３．高輪築堤跡整備基本計画策定委員会 ワーキンググループにおける検討結果の概要

（１）高輪築堤跡のモニタリングに関するワーキンググループの記録

（3）第７橋梁再現検討ワーキンググループの記録

（４）第７橋梁再現検討ワーキンググループで取りまとめた第７橋梁整備計画（案）

資料抜粋：実験④の実施状況

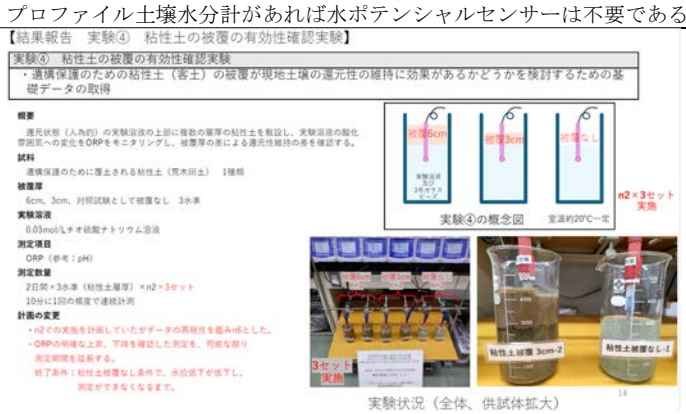
会議概要		主な意見
2024 年 11 月 20 日　10：20～　Tokyo Yard Building 4F 会議室		
出席者	委員会委員　：髙妻洋成 委員 事務局　：東日本旅客鉄道株式会社 サポート　：パシフィックコンサルタンツ株式会社 応用地質株式会社	・井戸 H1a、H1b は作り替える ・実験②で水位を低下させると ORP が上昇する（pH は正常値） ・実験④で荒木田土の被覆による酸化抑制効果を確認した（厚みの差は影響が小さい） ・被覆がないと酸素の影響で pH が変化するため荒木田土の被覆効果があると判断できる ・水位計測結果より形状を問わず水の侵入が確認されたので現地に設置する集水部は塩ビ管でよい ・粘性土の被覆で木材が還元環境に保たれるという判断は違い、木材の酸化が進むので周囲土が微生物活動によりアルカリ化する傾向があるので、木材から離れるほど還元状態になるという傾向に注意すること ・雨量計は JR の既設データを活用する ・データ収集はクラウドを活用し別途現場観察を管理プログラム化する ・プロファイル土壌水分計があれば水ポテンシャルセンサーは不要である
議題	・WG 概要（検討課題確認） ・モニタリング基本計画更新版 ・地下水位変化状況の確認 ・実験経過の確認 ・モニタリング機器設置箇所	
使用資料	次第 資料 1：第 3 回 WG 開催記録 資料 2：とりまとめスケジュール 資料 3：地下水位に関する関連報告 資料 4：遺構の保存性能に係る現地土壌等の還元性に関する実験経過について 資料 5：木質部の保存状況モニタリングセンサー適用性に係る土層実験実施経過について 資料 6：今後の降水量観測について 資料 7：モニタリング基本計画更新版（設置箇所）

<table><tr><th colspan="2">会議概要</th><th>主な意見</th></tr><tr><td>使用資料</td><td>次第
資料 1：第 4 回 WG 開催記録
資料 2：とりまとめスケジュール
資料 3：地下水位に関する関連報告
資料 4：遺構の保存性能に係る現地土壌等の還元性に関する実験経過について
資料 5：木質部の保存状況の土層実験経過とモニタリングセンサー適用性について
資料 6：モニタリング基本計画更新版（設置箇所・機器比較）
資料 7：設置位置の検討及び史跡部模型への反映について</td><td>【結果報告　実験③　乾燥化した現地土壌の還元能力回復の基礎データ取得】
 
資料抜粋：実験③の結果
 
資料抜粋：実験⑤の結果</td></tr></table>

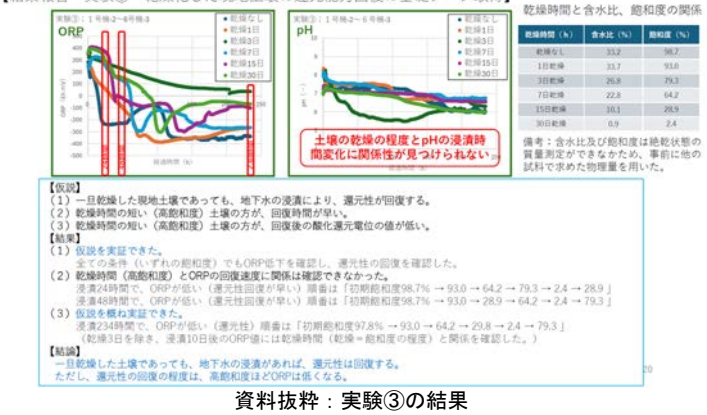
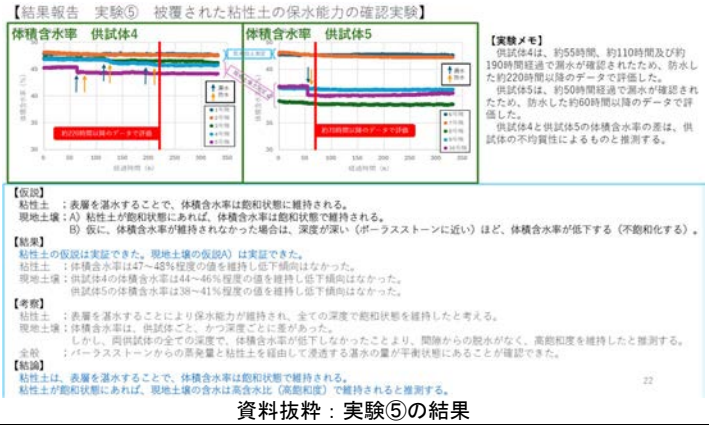
<table><tr><th colspan="2">会議概要</th><th>主な意見</th></tr><tr><td>出席者</td><td>委員会委員　：髙妻洋成 委員
事務局　：東日本旅客鉄道株式会社
サポート　：パシフィックコンサルタンツ株式会社
応用地質株式会社</td><td rowspan="2">・計測数値は危険値ではないが、地下水の蒸散機能を遺構が担うので硫酸ナトリウム等が析出し塩類風化が進むため、水で洗い流す仕組みが必要である
・水質データの継続調査は、後年にスプリンクラー設備の必要性が問われた際の根拠として示せる
・現場透水試験は 1 井戸 1 回とする
・実験③⑤の結果を一般的な傾向とするのは注意が必要である
・乾燥期間が長いと還元状態への回復程度も低くなることが確認された
・効果が確認できた荒木田土の施工方法が今後の課題である
・水で練られた状態の粘土を施工が望ましい
・手作業で粘性土を練り込み施工した事例（東名遺跡）がある
・硫酸イオンと ORP が計測できるとよいがモニタリング指標は Do でよい
・木質部モニタリングセンサー土層実験は今後継続観察する
・公園部は資料位置へのセンサー・ロガー配置とする
・第 7 橋梁部は、土質部センサー・ロガーが電池駆動のため資料位置とし、木質部は張出階段下へのセンサー配置、取水口付近へのロガー配置とする
・センサーデータをモニタ等で来訪者に可視化できるように展示を検討する
・今回結果で実施設計を進める</td></tr></table>

<table><tr><th colspan="2">会議概要</th><th>主な意見</th></tr><tr><td>使用資料</td><td>次第
資料 1：WG の建付けと検討課題
資料 2：設計期間を含むとりまとめ目標時期
資料 3：これまでの検討内容
資料 4：上部工（木橋部）基本設計図
資料 5：補強工（橋台部）基本設計検討成果
資料 6-1～6-7：収集済み歴史資料
（浮世絵・錦絵、古写真、図面、記録、建設関連、現代研究）
資料 7：点群測量データによる遺構の現状</td><td> 
資料抜粋：補強工（橋台部）基本設計</td></tr></table>

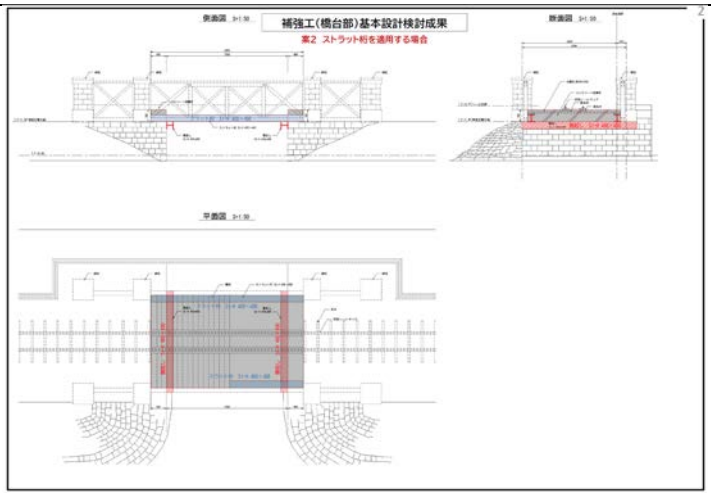
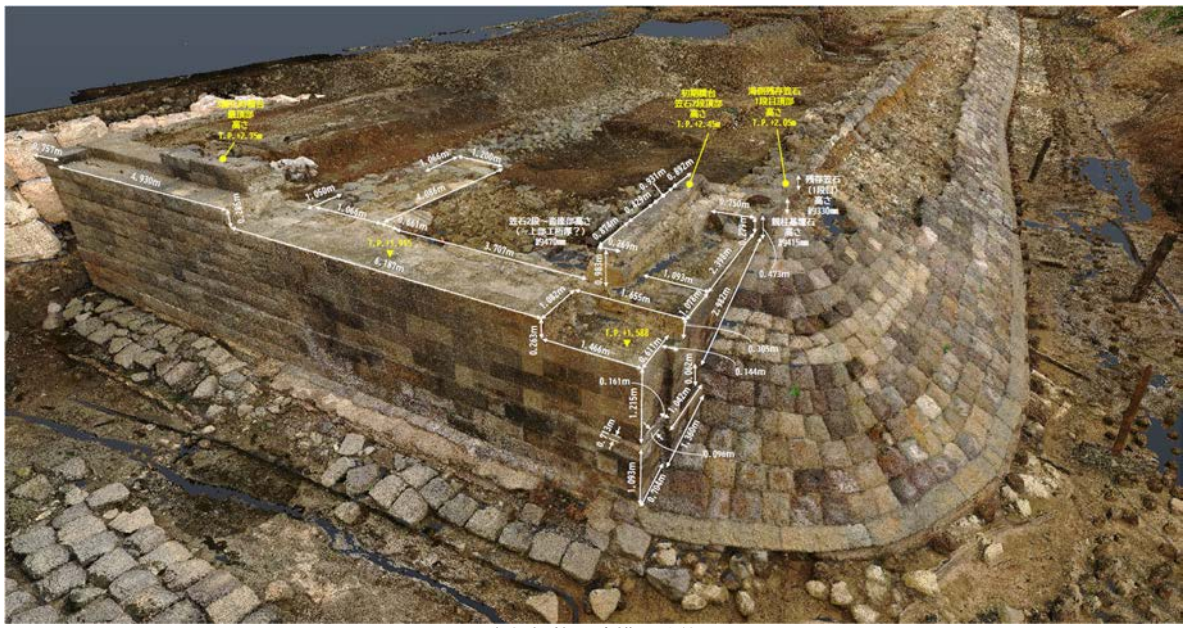
<table><tr><th colspan="2">会議概要</th><th>主な意見</th></tr><tr><td>出席者</td><td>委員会委員　：小野田滋 委員、古関潤一 委員
オブザーバー：東京都教育庁
港区教育委員会
（独）都市再生機構
事務局　：東日本旅客鉄道株式会社
サポート　：パシフィックコンサルタンツ
株式会社</td><td rowspan="2">・概要、スケジュールは了解した
・区画道路 2 号のボックスカルバートは正面から見たときにボックスが突出しないようにすること
・収集資料は現時点として一様に十分である
・橋台の「捨木及コンクリート」は敷板上にコンクリートを載せて石を積むブラッキング基礎の類と思われる
・基礎にコンクリートが用いられている可能性が高いが補強工に影響があるものではない
・上部工は単桁構造と構桁構造が考えられるので記録の検証と構造計算確認を実施する
・ストラットは有無ではなく小型化を図る検討を行う
・文化庁への説明は根拠とした文献と技術検証の結果の最適案という順序で提示する</td></tr></table>

<table><tr><th colspan="2">会議概要</th><th>主な意見</th></tr><tr><td>使用資料</td><td>次第
資料 1：第 1 回 WG 開催記録
資料 2：文化庁調整を踏まえたスケジュール
資料 3：参考歴史資料の追加（久保田論文）
資料 4：区画道路 2 号の歩行者専用道化の検討に伴う基本構造の検証
資料 5：第 7 橋梁再現の設計自由度を考慮した補強構造案の検討
資料 6：形状を踏まえた候補 2 案の比較検討
資料 7：木橋構造検討前提条件
資料 8：木橋構造検討解析結果
資料 9：構造形式選定に至るシナリオの検討</td><td> 
資料抜粋：補強工（橋台部）の補強構造案の比較検討</td></tr></table>

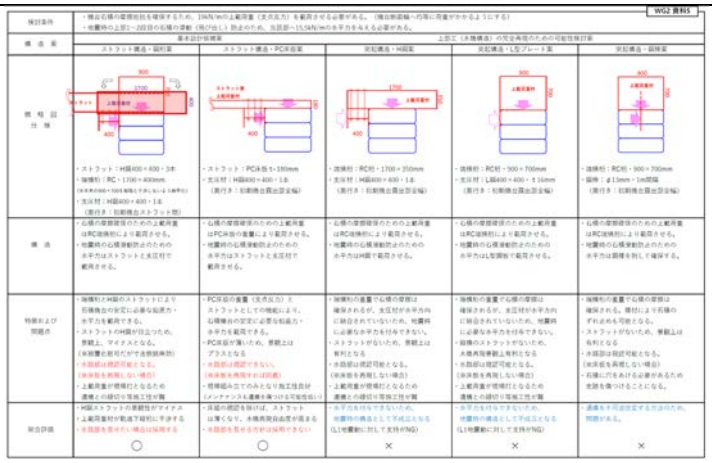
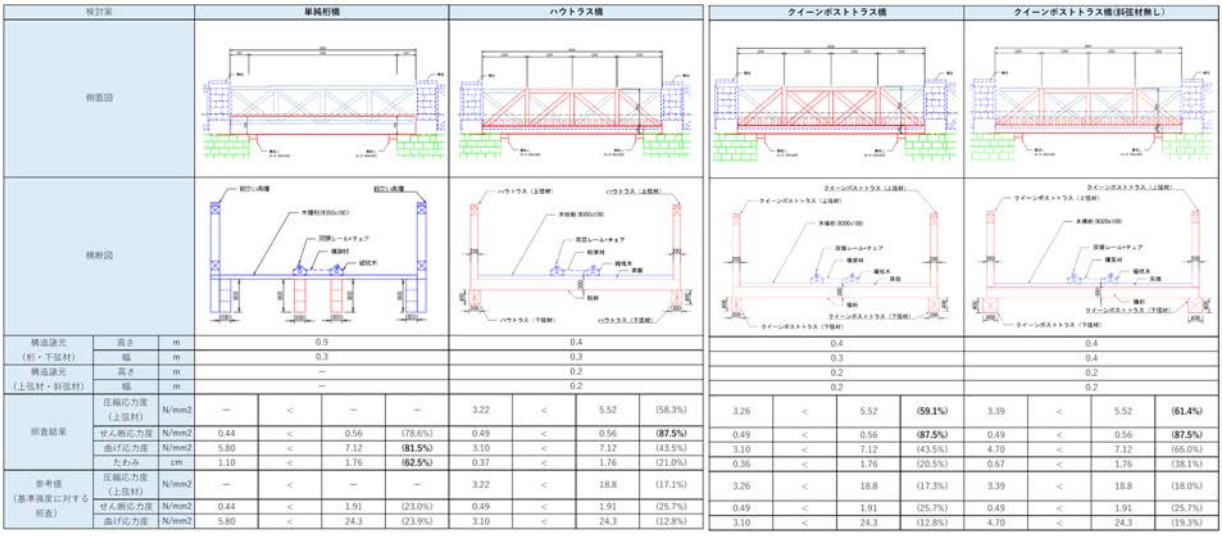
<table><tr><th colspan="2">会議概要</th><th>主な意見</th></tr><tr><td>出席者</td><td>委員会委員　：小野田滋 委員、古関潤一 委員
オブザーバー：文化庁
東京都教育庁
港区教育委員会
（独）都市再生機構
事務局　：東日本旅客鉄道株式会社
サポート　：パシフィックコンサルタンツ株式会社</td><td rowspan="2">・補強腹起材は H300mm の石 2 段を抑えるので H400mm が妥当である
・補強腹起材は数石の飛び出し程度なら修復可能範囲とし景観を優先する
・補強腹起し材は目立たないようＬ型アングルを検討する
・橋台石の補修部はずれ止めを含めて詳細設計で検討する
・区画道路 2 号との間はストラットを設けずボックスカルバートで腹起材を支える形とする
・橋台石積の摩擦抵抗を確保するための 19kN/m の上載荷重は上部工の荷重も考慮する
・短期間の工事で 5 年で架け替えられた事実から単桁が妥当である
・久保田論文より第 11 号橋梁仕様のヒノキを優先判断すべき
・レール天端高さは発掘調査からも確認すべき
・単桁構造ならストラットに被せる構造として木橋のみ交換できるようになり、よい
・橋梁上から水域を見通すことについてはオリジナルを改変してまで実現する必要はない
・親柱についてはモーザーの工事中の古写真を分析する
・文献調査及び解析結果から単桁が敵せて洲であると判断する
・区画道路 2 号から橋梁の見え方は視点場の設定・空間を空ける意味・防犯対策等を検討する</td></tr></table>

<table><tr><th colspan="2">会議概要</th><th>主な意見</th></tr><tr><td>使用資料</td><td>次第
資料１：第２回 WG 開催記録
資料２：文化庁調整を踏まえたスケジュール
資料３：木橋候補案作成の流れと前提条件
資料４：木橋候補４案一般図と比較検討
資料５：絵図・古写真の解析
資料６：橋台部の発掘状況の整理
資料７：橋台部における木橋・親柱の設置課題</td><td> 
資料抜粋：第 11 号橋梁仕様史料より書き起こした再現図</td></tr></table>

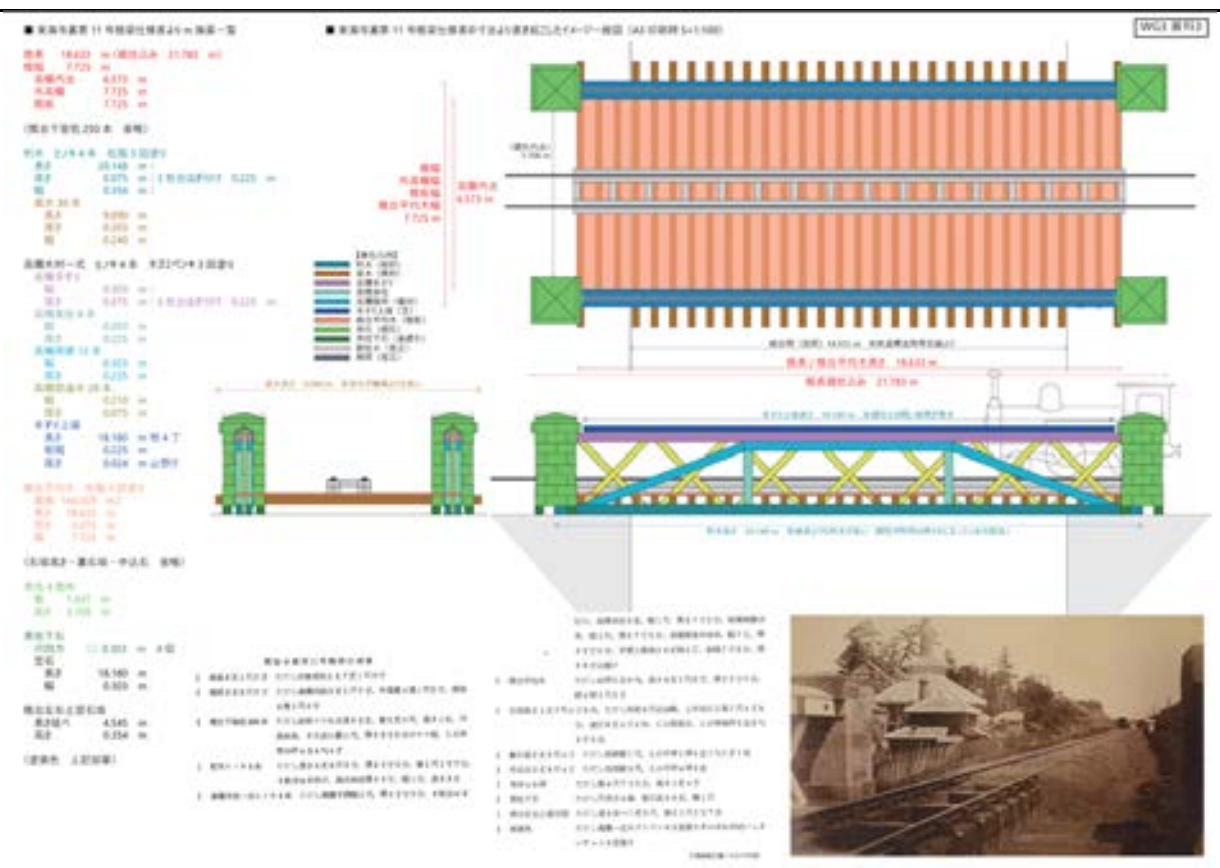
<table><tr><th colspan="2">会議概要</th><th>主な意見</th></tr><tr><td>出席者</td><td>委員会委員　：小野田滋 委員、古関潤一 委員
オブザーバー：港区教育委員会
（独）都市再生機構
事務局　：東日本旅客鉄道株式会社
サポート　：パシフィックコンサルタンツ株式会社</td><td rowspan="2">・一般的に三代広重は現実を丁寧に描いていると評価され詳細度からも信頼性は高い
・パラペット部の処理は第 11 号橋梁の古写真を参照する
・工学的検証→発掘調査結果→絵図再現という優先付けとする
・D 案（H=600mm）をベースとして改めて構造解析を行い、B 案（H=391mm）に近づけられる桁高さを追求する
・橋台部については発掘調査の見解を港区で整理する
・親柱の再現は文化庁に遺構の扱い方を確認してから決める
・親柱を当時と同じ構造で整備するのは安全上危険である
・第 7 橋梁と区画道路 2 号の間の区間はボックスカルバートへの腹起し材の取り付けを行うことでストラットを廃する
・安全を考え当該部分には腹起しを設置するという考え方で進める</td></tr></table>

<table><tr><th colspan="2">会議概要</th><th>主な意見</th></tr><tr><td>使用資料</td><td>次第
資料１：第４回 WG 開催記録
資料２：文化庁調整を踏まえたスケジュール
資料３：木橋最終計画一般図
資料４：橋台遺構を保護しながら遺構上部で再現する整備手順イメージ
資料５：区画道路２号を含む第７橋梁部全体プラン
資料６：整備基本計画の記載内容と確認点</td><td> 
資料抜粋：第７橋梁部全体プラン</td></tr></table>

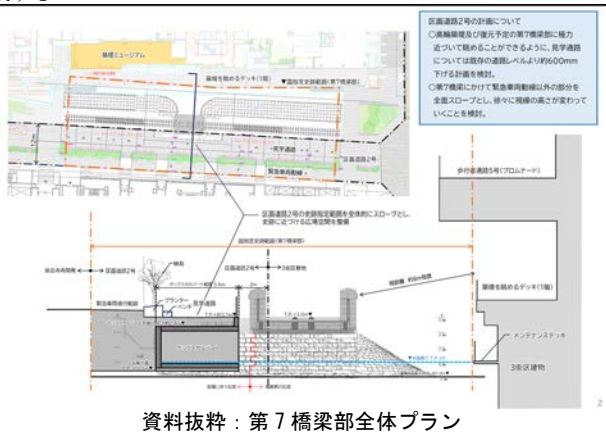
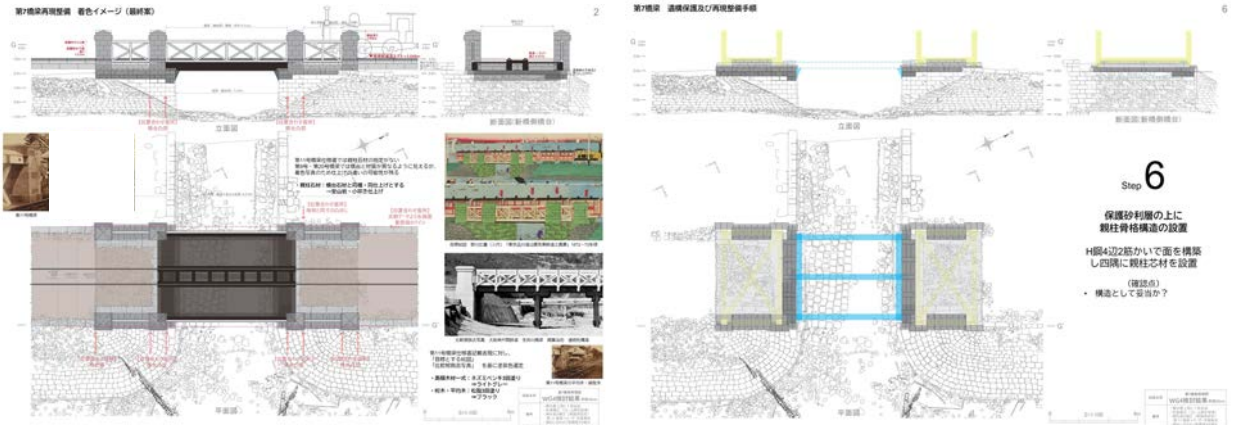
<table><tr><th colspan="2">会議概要</th><th>主な意見</th></tr><tr><td>出席者</td><td>委員会委員　：小野田滋 委員、古関潤一 委員
オブザーバー：文化庁
東京都教育庁
港区教育委員会
（独）都市再生機構
事務局　：東日本旅客鉄道株式会社
サポート　：パシフィックコンサルタンツ株式会社</td><td rowspan="2">・区画道路２号から第７橋梁までの距離が近いので侵入防止や落書き、転落防止の柵を検討する
・遺構背後への植栽の設置はよい
・腹起しが視点場から見えてしまうことに対して色などで工夫する
・バラストは保存してある遺物の粒径に近づけて川砂利で整備する
・機関車を載せる等の検討に対して第７橋梁には載せない
・床板など水たまりに寄る腐食を考慮した設計とする
・橋梁上部に人を入れない場合は明示しておく必要がある
・メンテナンスでは人が歩くため主桁はストラットを主として木部材で化粧をする構造とする
・橋台の石積復元は高妻委員にも判断を仰ぐ
・現状変更に向けて仮設工が遺構に影響がないようにする
・遺構範囲と修復範囲の違いは、保存活用計画時に議論した通り見た目上はわからないが刻印等で再現が分かるようにし、その範囲は解説板等でわかるようにする
・整備基本計画への掲載内容は提示案でよい
・現代で耐震性を考慮した整備計画案となったため、その基準を明記することを検討する
・本日までの議論を基に整備基本計画及び文化庁内規委員会に諮る資料を作成する</td></tr></table>
